「原子炉圧力容器に対する供用期間中の破壊靱性の確認方法等の技術評価に関する  
検討チーム 第三回会合における日本電気協会への説明依頼事項」に対する回答

令和元年10月18日  
(一社)日本電気協会  
原子力規格委員会

図 1-1 国内 PWR プラントの 32EFY 時点の破壊靱性遷移曲線の遷移温度  $T_{70}$  の比較

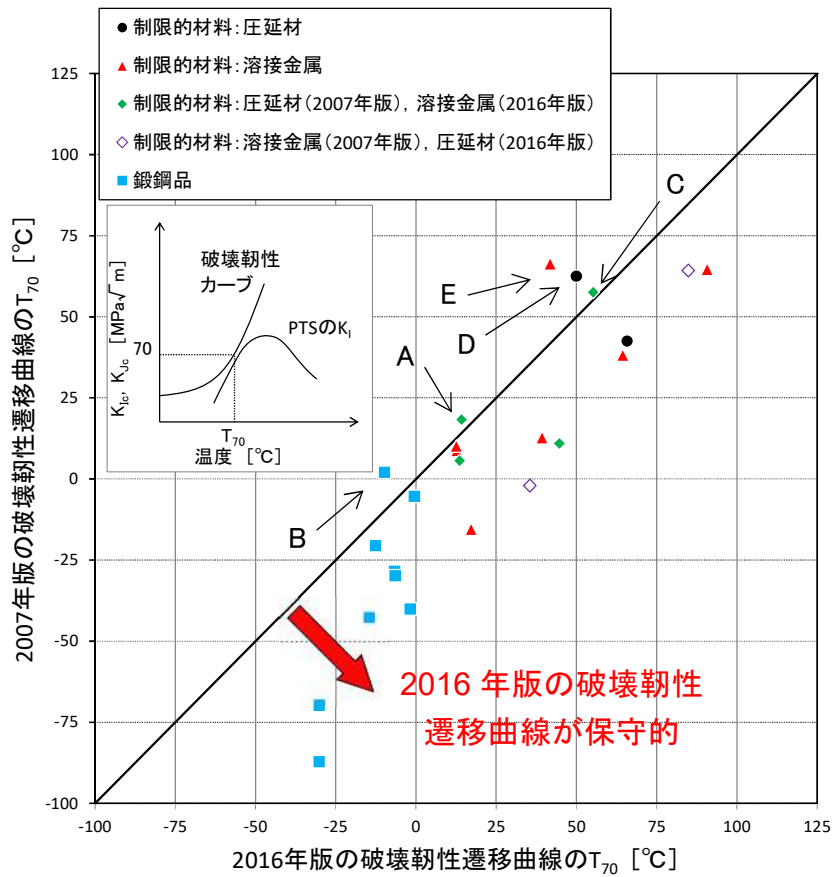
- (1) 2016年版の式における  $T_{70}$  が2007年版に比べて非保守的となる5点のデータに対してどのように評価しているのか説明してください。
- (2) マスターカーブ法を国内材の中性子照射材に適用することについて検討した内容を、国内材の破壊靱性データを用いて説明してください。説明には、検討に用いたデータの  $T_0$  の範囲、95%上限を上回る確率、国内破壊靱性データでも形状係数を4とした際の検討の内容及び国内材がマスターカーブに従わない可能性について検討した内容を含んでください。

2016年版の破壊靱性遷移曲線における  $T_{70}$  が2007年版に比べて非保守的となる5プラント(図1-1参照)について、32EFPY時点の2007年版と2016年版の破壊靱性遷移曲線の比較を図1-2に示します。図中には、設定に用いた32EFPY時点まで温度移行した未照射及び照射後の破壊靱性データ(1T換算無し)を温度移行前のデータと共に示します。なお、図1-1に示した鍛鋼品以外の  $T_{70}$  については、プラントごとに圧延材と溶接金属のいずれか高い方(破壊靱性の低い方)に定まる値であることから、 $T_{70}$  の高い方(破壊靱性の低い方)の鋼種を「制限的材料」として区別してプロットしています。

図1-1より、これら5プラントの制限的材料は、圧延材が1プラント、溶接金属が1プラント、鍛鋼品が1プラント、制限的材料が圧延材から溶接金属に入れ替わるものが2プラントとなっており、特定の鋼種で2007年版のほうが保守的となる傾向は認められません。

図 3-1(1/2) 照射後破壊靱性データのワイブルプロット

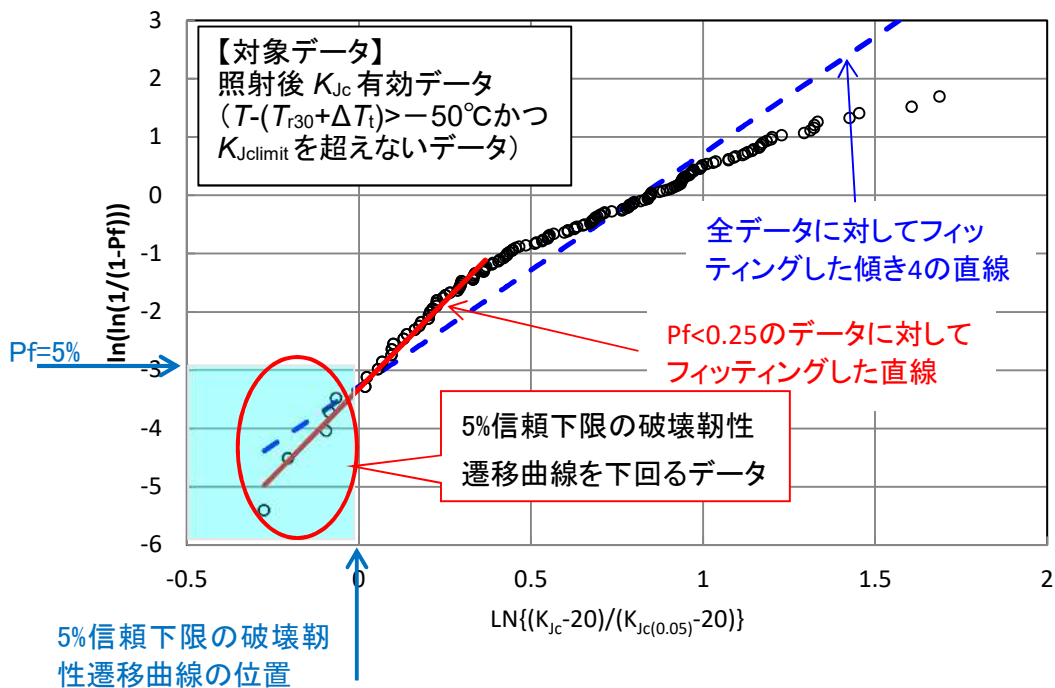
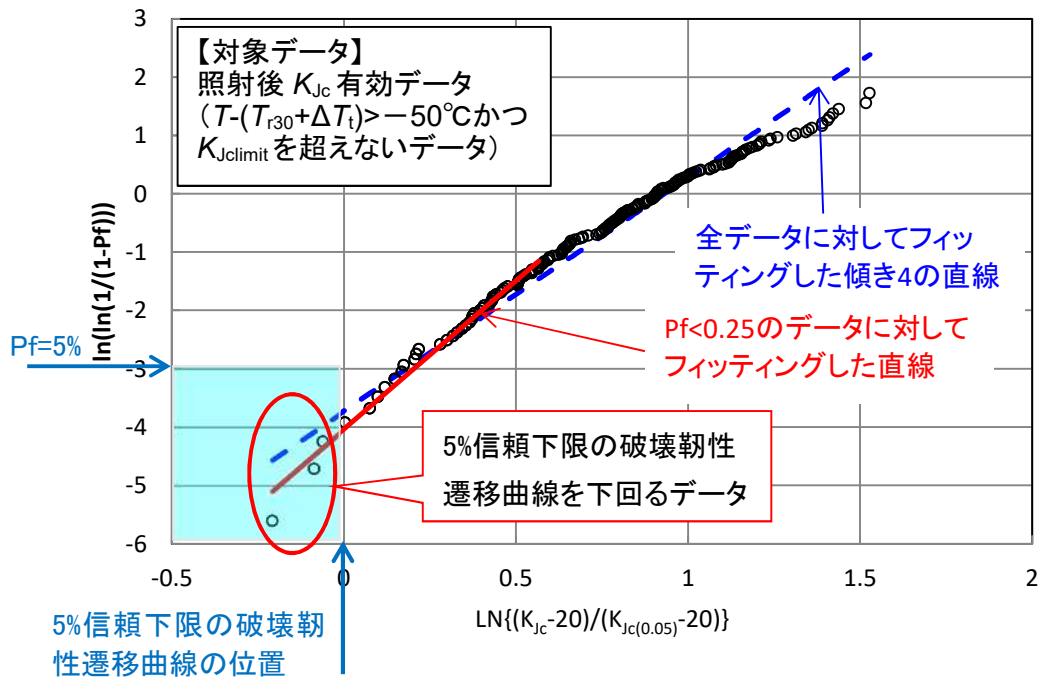
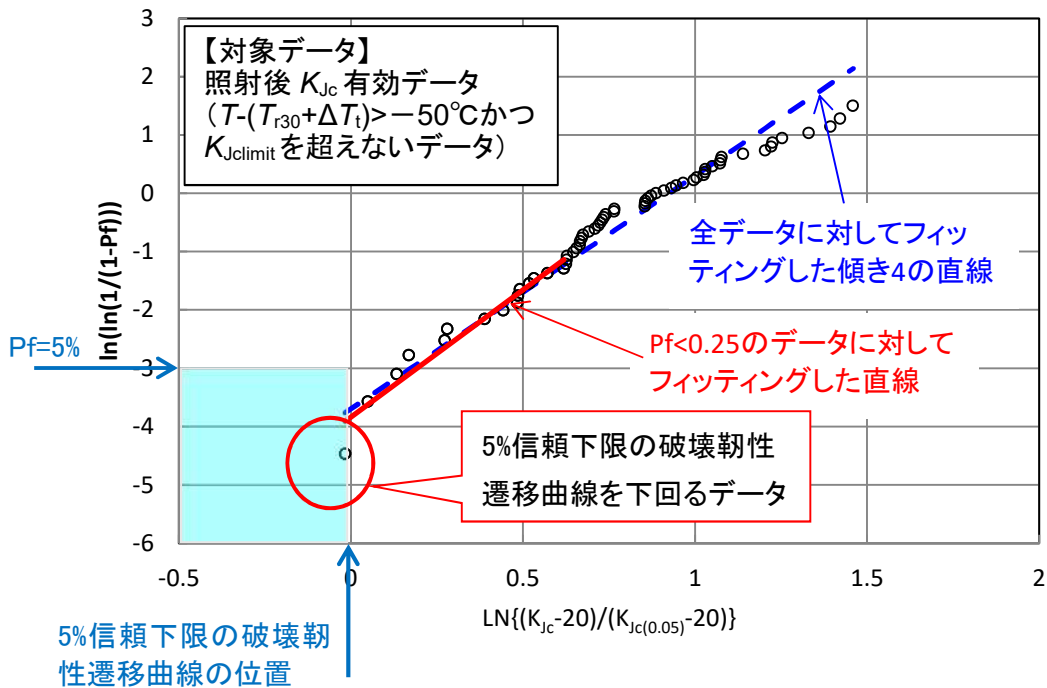
- (3) 照射後の破壊靱性試験データの鋼種毎のワイブルプロット、Wallin の評価法による安全レベル(下回る確率)が母材(圧延材)において ASME  $K_{IC}$  の安全レベル 2.5%よりも高い 4.1%となることを妥当とした根拠及び 2007年版の式を用いて鋼種ごとに安全レベルを評価した結果を示してください。

照射後の破壊靱性データ( $K_{Jc\text{limit}}$  を超えるデータ及び  $T-T_0$  が  $50^\circ\text{C}$ 未滿のデータを除く)の鋼種毎のワイブルプロットを図 3-1 に示します。図 3-1 より、全鋼種で整理した第 2 回検討チーム会合資料 2-2 の回答(3)と同様に、鋼種毎のワイブルプロットからも、現時点で 2016 年版の破壊靱性遷移曲線を下回っているデータは、特段適用性に疑義を呈するようなデータではないと評価されます。

図 4-1(1/2) 分析対象とした破壊靱性データ及び  $\Delta T_i$  決定に使用した破壊靱性データ  
注) 2016 年版の破壊靱性遷移曲線の検討の際のデータベースを用いて電気協会で行った分析

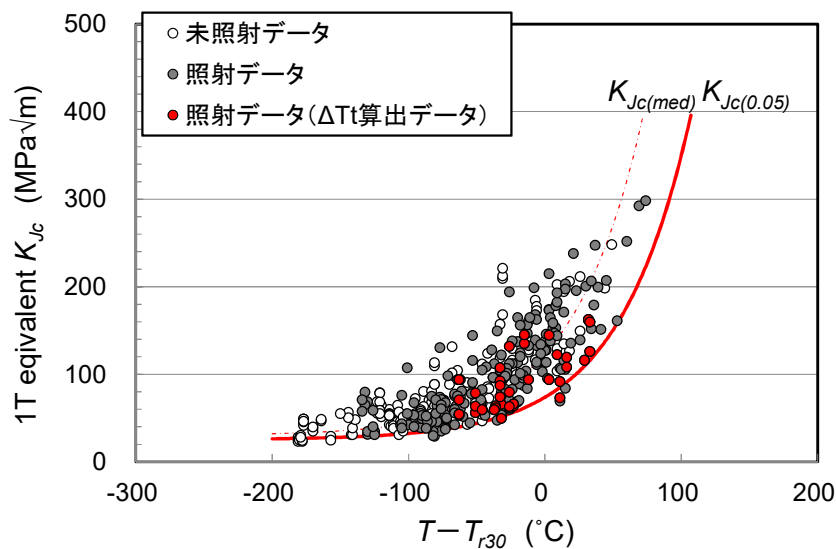
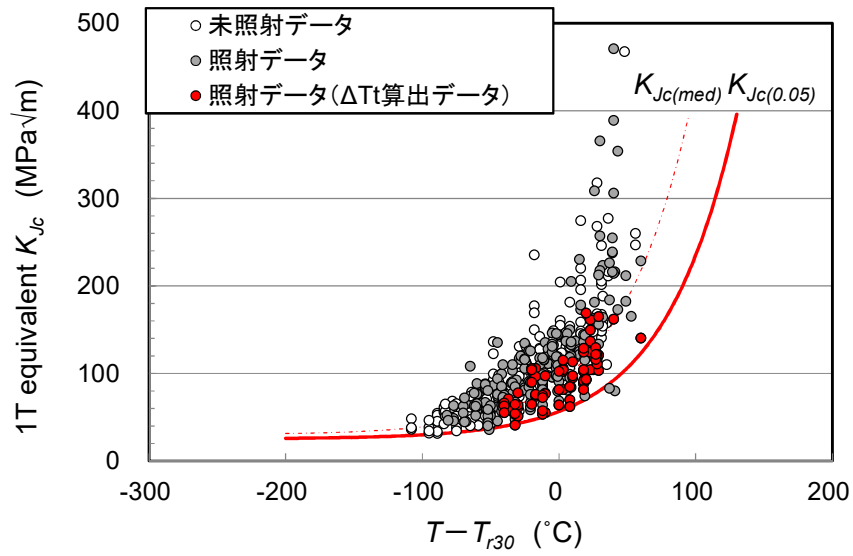
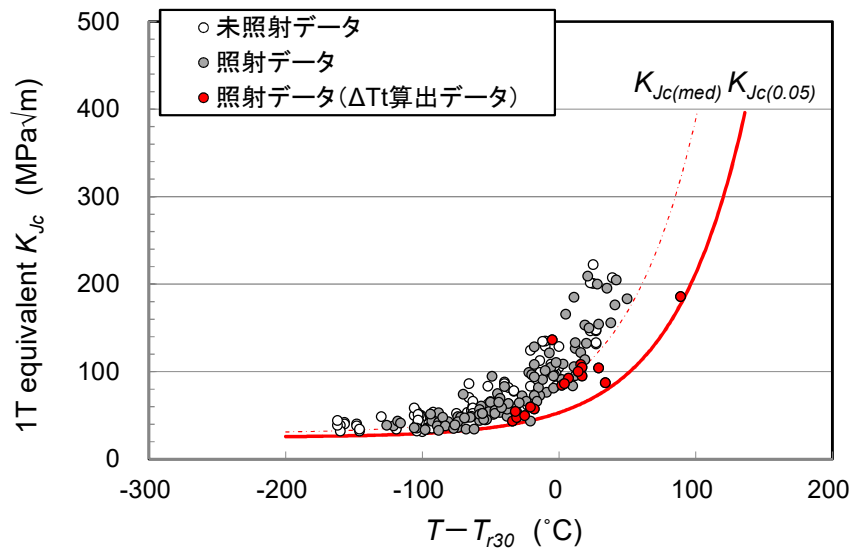
- (4) 破壊靱性遷移曲線の  $\Delta T_i$  の決定に使用したデータ数が十分であることを、どのように確認したのか説明して下さい。説明には、銅含有量の多いものにも適用できるかについて検討した内容、 $\Delta T_i$  を鋼種毎に設定した際の検討内容(JEAC4201の脆化予測を鋼種別にすれば  $\Delta T_i$  を鋼種毎に決定する必要はないのか等)を含んで下さい。

図 4-1 に分析対象とした未照射及び照射データとともに、 $\Delta T_i$  決定に用いた照射量が  $5 \times 10^{19} \text{n/cm}^2$  以上のデータを明示して示します。 $\Delta T_i$  決定に用いたデータは、破壊靱性データの傾向分析等に基づき、保守的に決定できるよう選定したものであり、分析対象とした全破壊靱性データ中で低めに分布しています。したがって、 $\Delta T_i$  決定に用いたデータは必ずしも多くありませんが、保守的に  $\Delta T_i$  が設定されており、PTS 評価への適用性に問題はないと考えます。

図 5-1 破壊靱性データベースの照射量下限と算出される  $\Delta T_t$  の関係

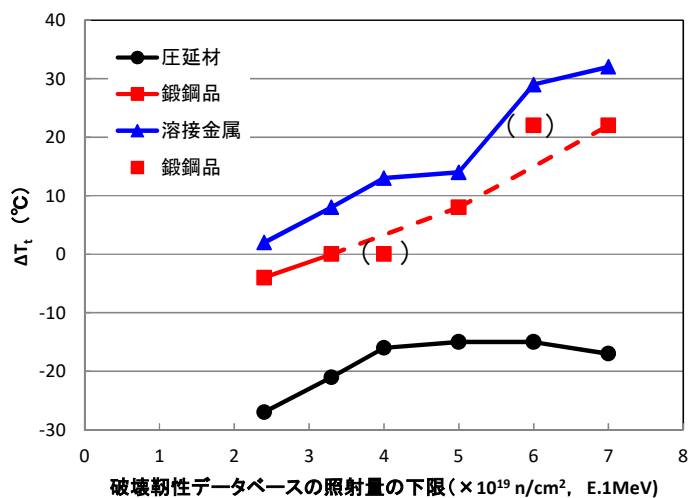
- (5)  $\Delta T_i$  を中性子照射量が  $3.3 \times 10^{19}$  n/cm<sup>2</sup> よりも高いデータで算出した結果を示してください。
- (6) マスターカーブの適用範囲に基づいて、遷移領域外の低温側( $T - T_0 < -50^\circ\text{C}$ )のデータ及び  $K_{Jc(limit)}$  を超えるデータを除外することに加えて遷移領域外の高温側( $50^\circ\text{C} < T - T_0$ )のデータを除外して  $\Delta T_i$  を求めた結果を示してください。

$\Delta T_i$  決定に使用する破壊靱性データの照射量の下限を変化させた場合の  $\Delta T_i$  算出結果を表 5-1 に示します。表 5-1 より、照射量の下限を小さくすることで、対象データ数が増え、Cu 濃度等の範囲も拡大しますが、算出される  $\Delta T_i$  は低くなり、 $5 \times 10^{19}$  n/cm<sup>2</sup> を下限とする場合よりも非保守側の破壊靱性遷移曲線となります。一方、照射量の下限を  $5 \times 10^{19}$  n/cm<sup>2</sup> よりも高くすると、圧延材については  $\Delta T_i$  値に飽和の傾向が認められますが、鍛鋼品及び溶接金属では  $\Delta T_i$  値は上昇します。しかしながら、鍛鋼品及び溶接金属では、 $5 \times 10^{19}$  n/cm<sup>2</sup> を下限としても破壊靱性遷移曲線を下回る確率や Wallin の評価法による破損確率は十分小さく、 $5 \times 10^{19}$  n/cm<sup>2</sup> を下限とすることで問題ないと判断しています。

JEAG4206-2016 で採用された破壊靱性遷移曲線では、破壊靱性データが破壊靱性遷移曲線を下回る確率や Wallin の評価法による破損確率に加え、評価対象となる原子炉圧力容器の 60 年時点の照射量の範囲なども総合的に勘案して照射量の下限を  $5 \times 10^{19}$  n/cm<sup>2</sup> に設定しています。
